ST/SG/AC.10/36/Add.2/Corr.1
2 septembre 2009

**RAPPORT DU COMITÉ D'EXPERTS DU TRANSPORT DES MARCHANDISES
DANGEREUSES ET DU SYSTÈME GÉNÉRAL HARMONISÉ DE CLASSIFICATION
ET D'ÉTIQUETAGE DES PRODUITS CHIMIQUES SUR SA QUATRIÈME SESSION**
(Genève, 12 décembre 2008)

Amendements à la quatrième édition révisée des Recommandations relatives au transport
des marchandises dangereuses, Manuel d'épreuves et de critères (ST/SG/AC.10/11/Rev.4)

Rectificatif

9. Page 19, figure A7.2

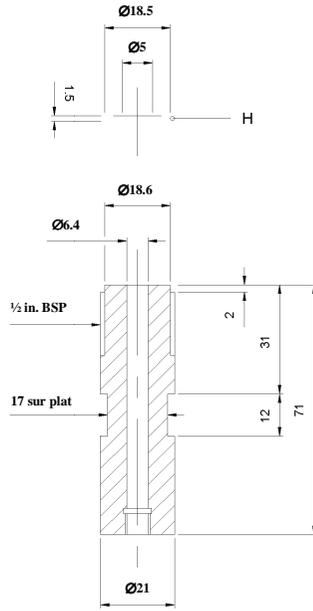
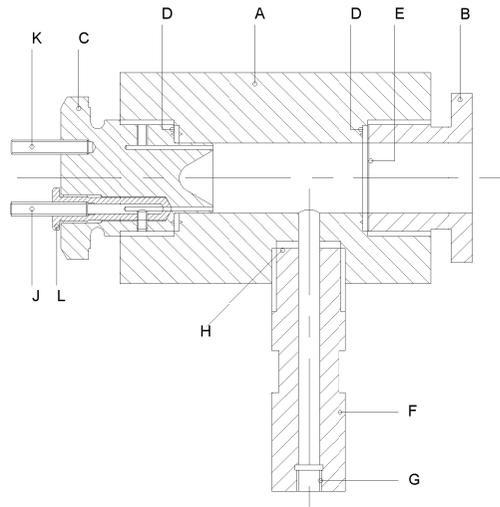
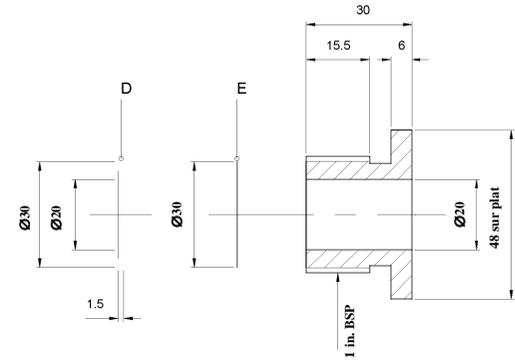
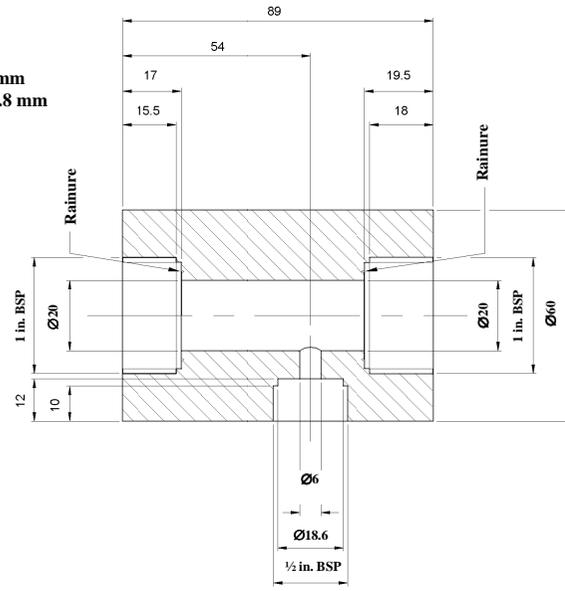
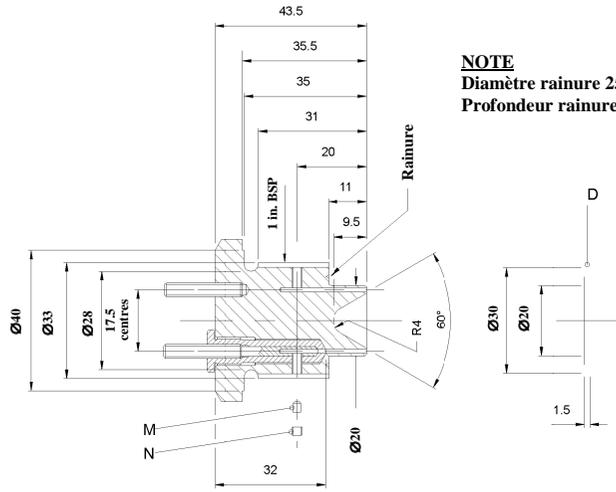
Remplacer la figure A7.2 par la figure ci-dessous.

- (A) Corps de la pompe
- (B) Bouchon retenant le disque de rupture
- (C) Bouchon de mise à feu
- (D) Joint en plomb
- (E) Disque de rupture
- (F) Raccord de prise de pression
- (G) Taraudage pour capteur
- (H) Joint en PTFE
- (J) Électrode isolée
- (L) Isolateur
- (M) Isolateur
- (N) Vis sans tête raccourcie

10. Page 20, figure A7.3

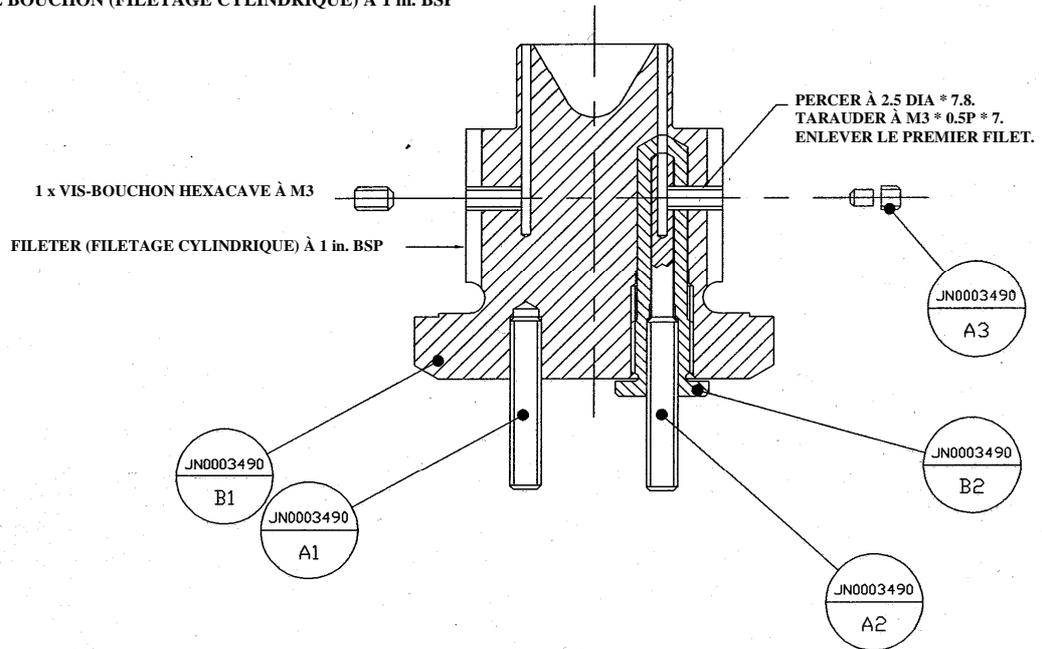
Remplacer la figure A7.3 par la figure ci-dessous.

1. VISSER JN0003490:B2 DANS LE BOUCHON
2. VISSER JN0003490:A2 DANS JN0003490:B2
3. PERCER ET TARAUDER UN TROU À M3 * 0.5P * 7
4. FILETER LE BOUCHON (FILETAGE CYLINDRIQUE) À 1 in. BSP

11. Page 21, figure A7.4

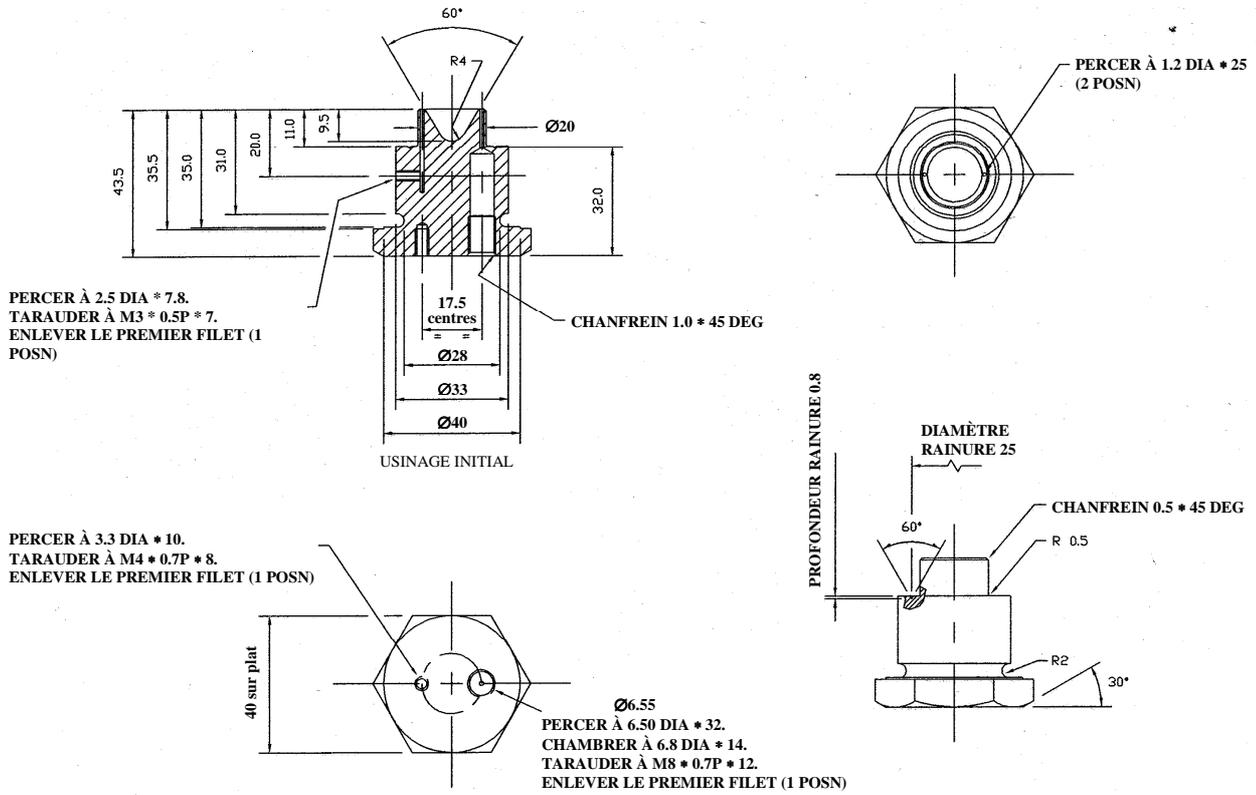
Remplacer la figure A7.4 par la figure ci-dessous.

12. Page 22, figure A7.5

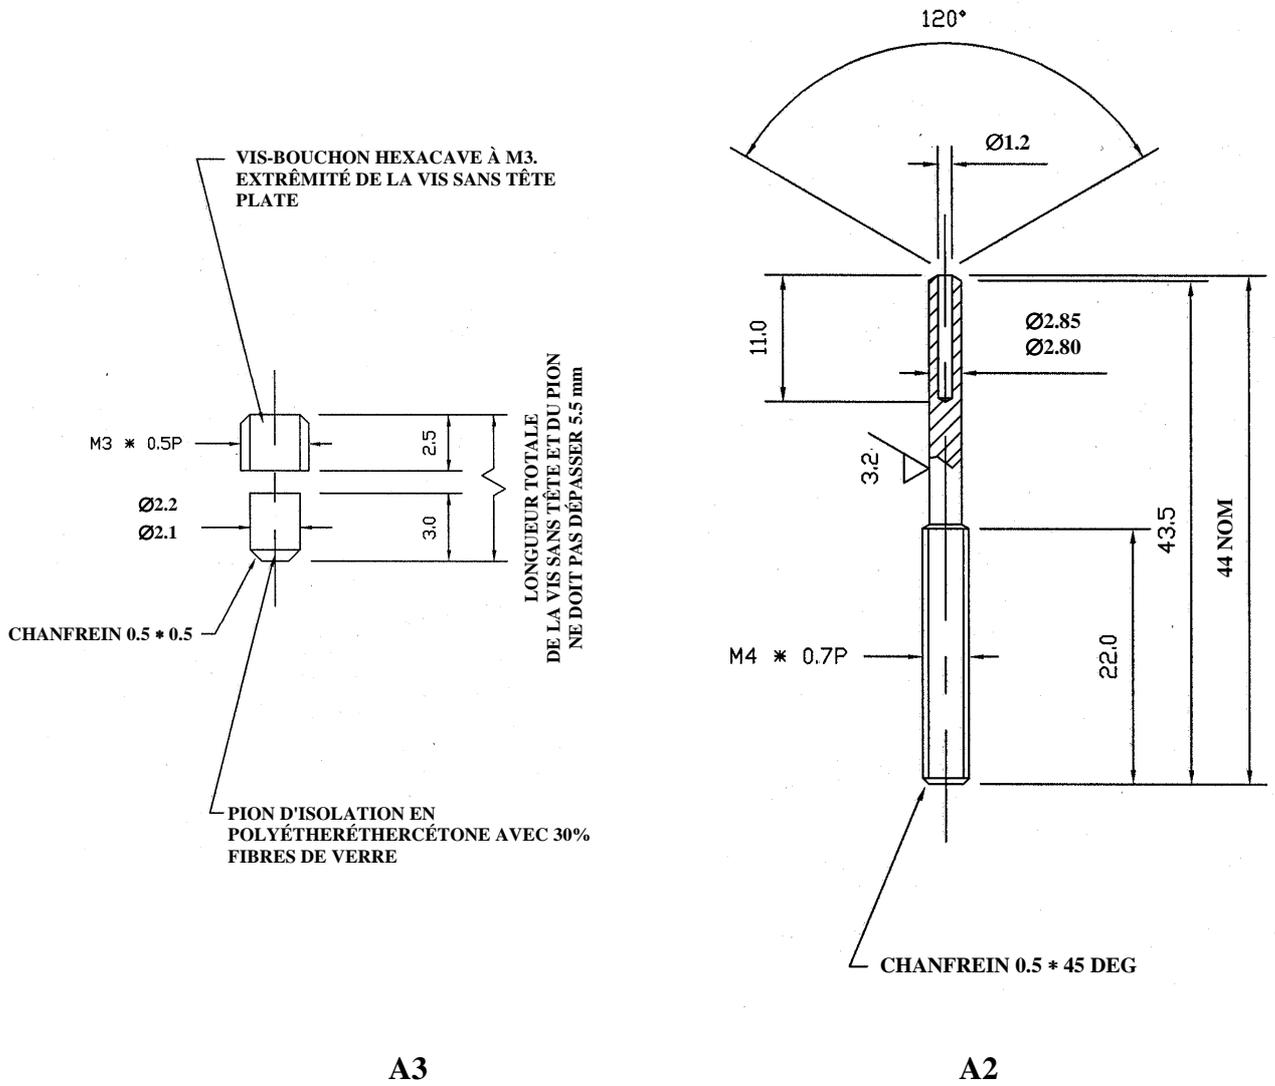
Remplacer la figure A7.5 par la figure ci-dessous.

Figure A7.8 : BOUCHON À ÉVIDEMENT CONIQUE ASSEMBLÉ

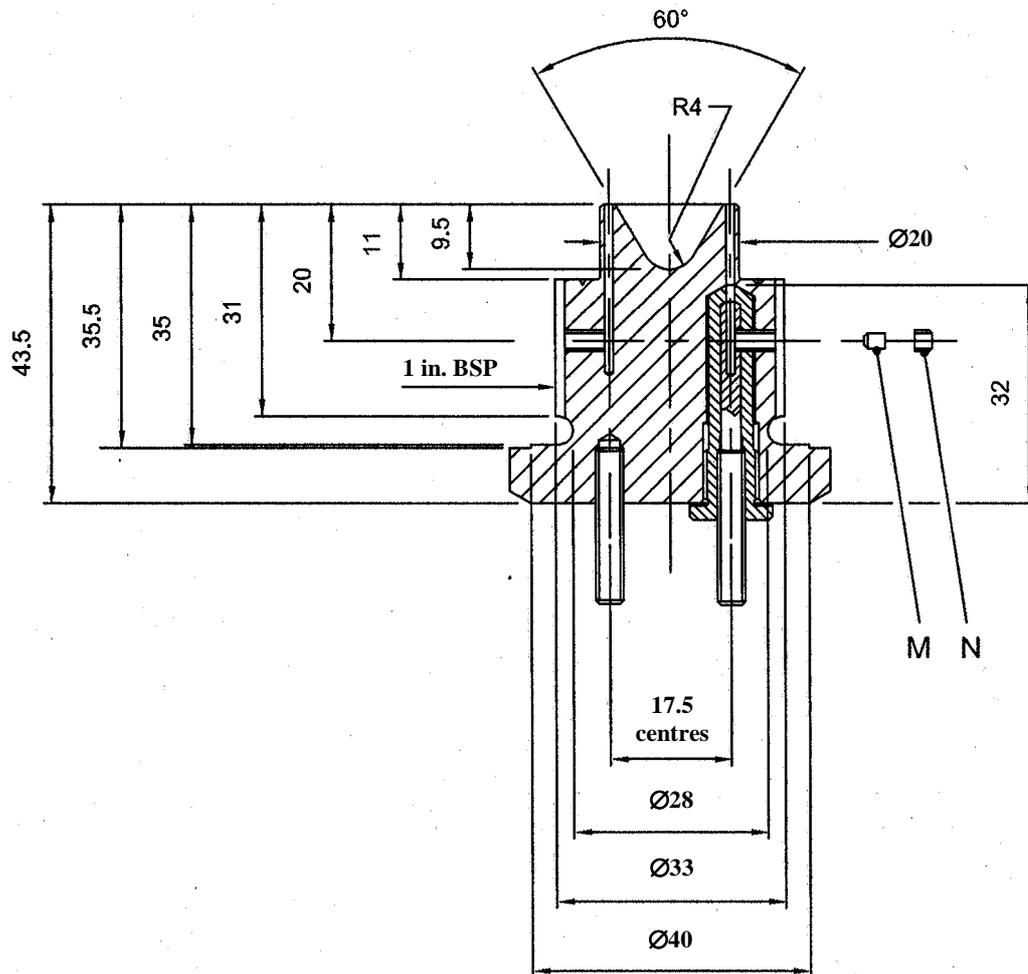
15. Page 24, avant la figure A7.8 existante

Insérer une nouvelle figure A7.8 libellée comme suit
